LØYPETONA–SØKNAD OM ENDRING OG SØKNAD OM DISPENSASJON

Saknr. 333/2016

Gnr 23 bnr 509
Løypetona felt B3 - hus 2
Tiltakshaver JM Norge AS

Situasjonsplan

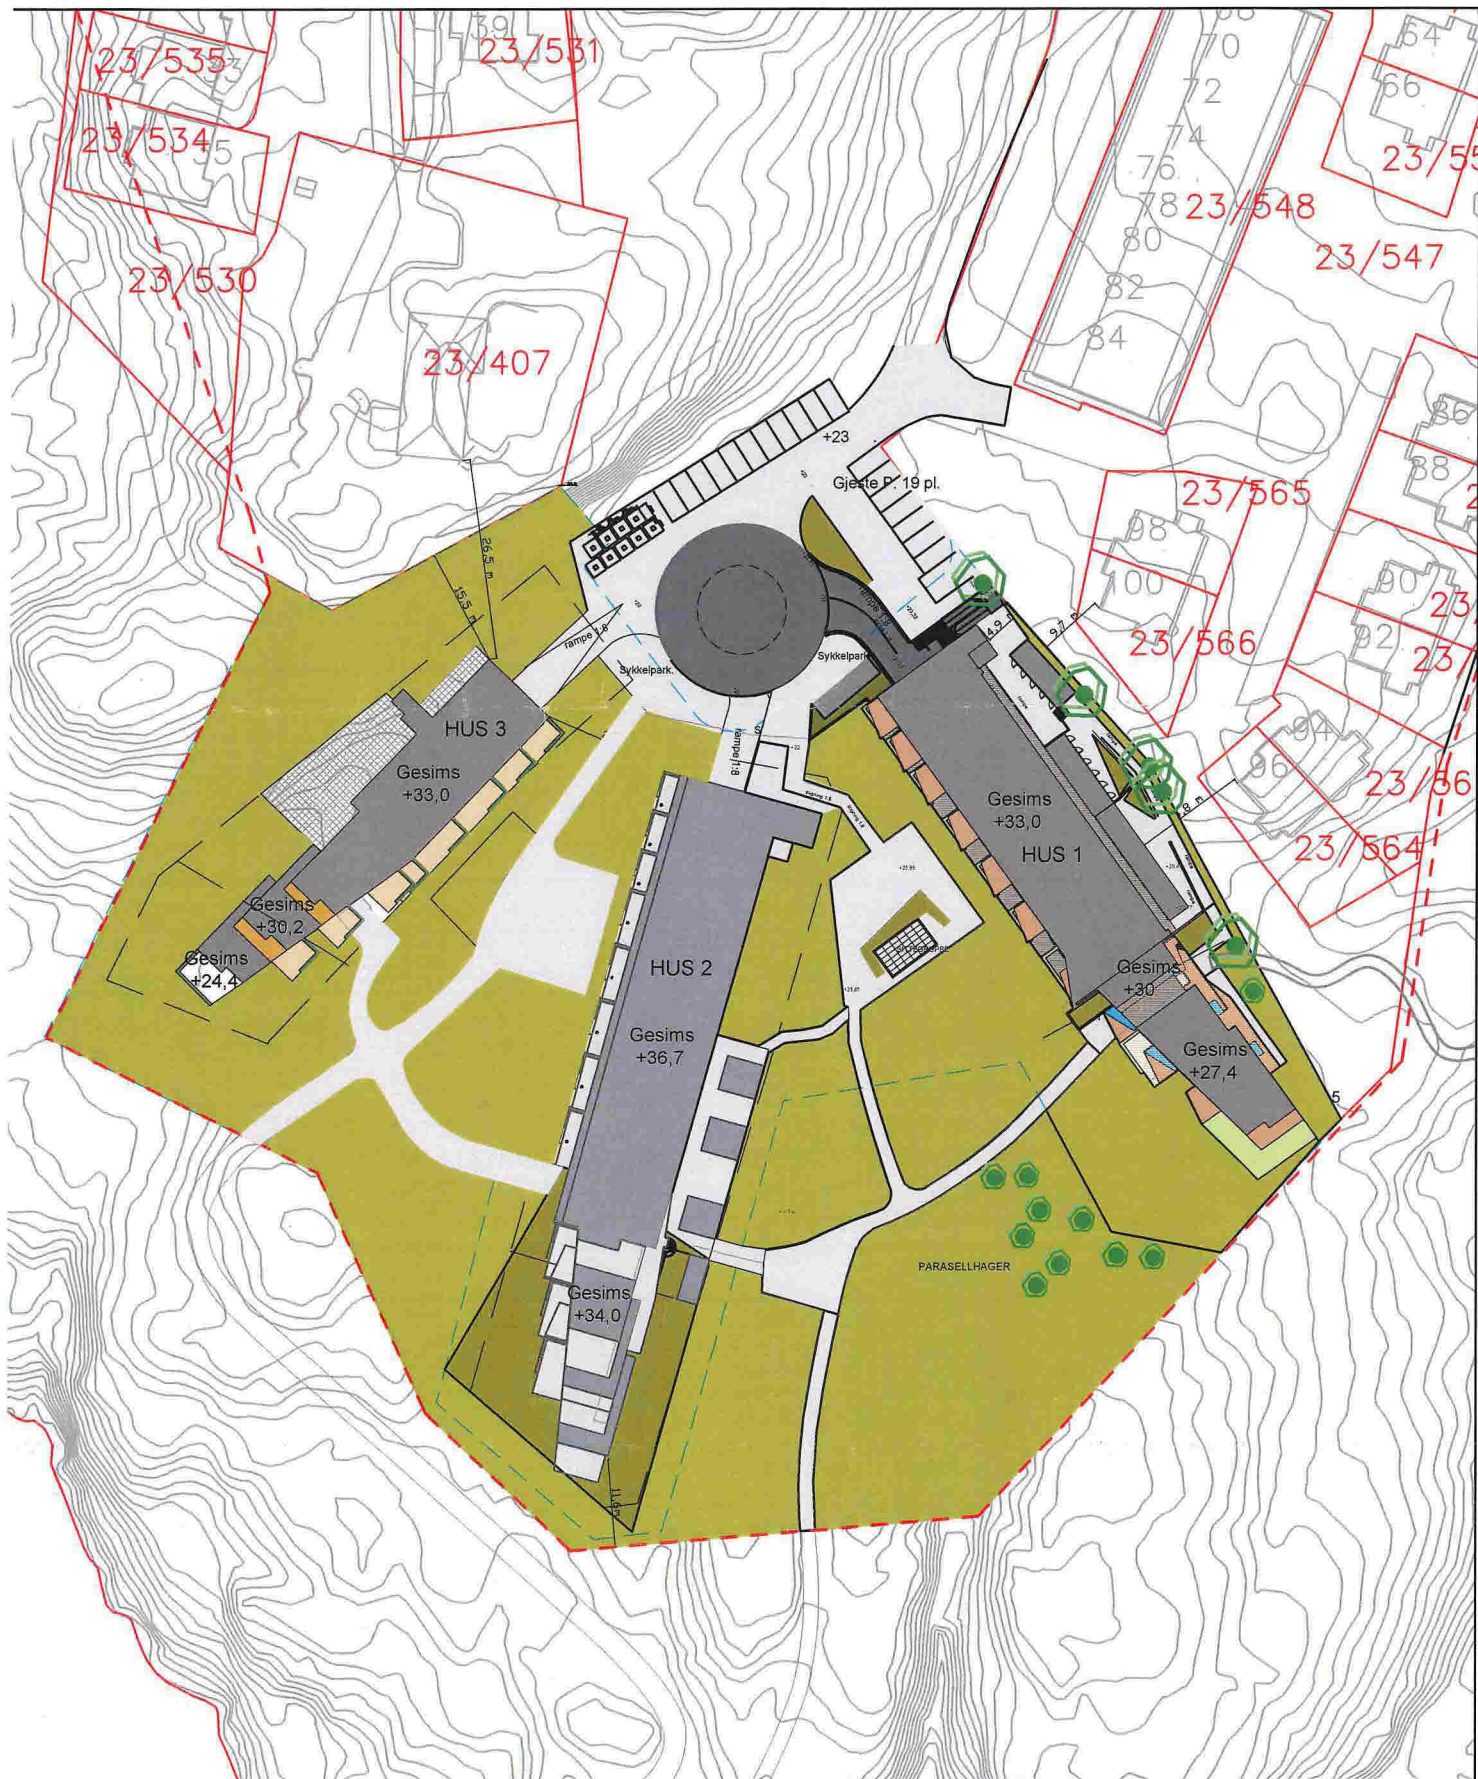
Hovedadkomst er flyttet til felles gårds plass og ved å heve bebyggelsen en meter blir tilkomsten bedret for tilgjengelighet via 1. etasje.

Terreng mellom hus 1 og hus 2 er formet med koller for å ivareta en del av massebalansen.

14 boder er flyttet opp på terreng.

Altaner har endret form fra akse 1 til akse 10.
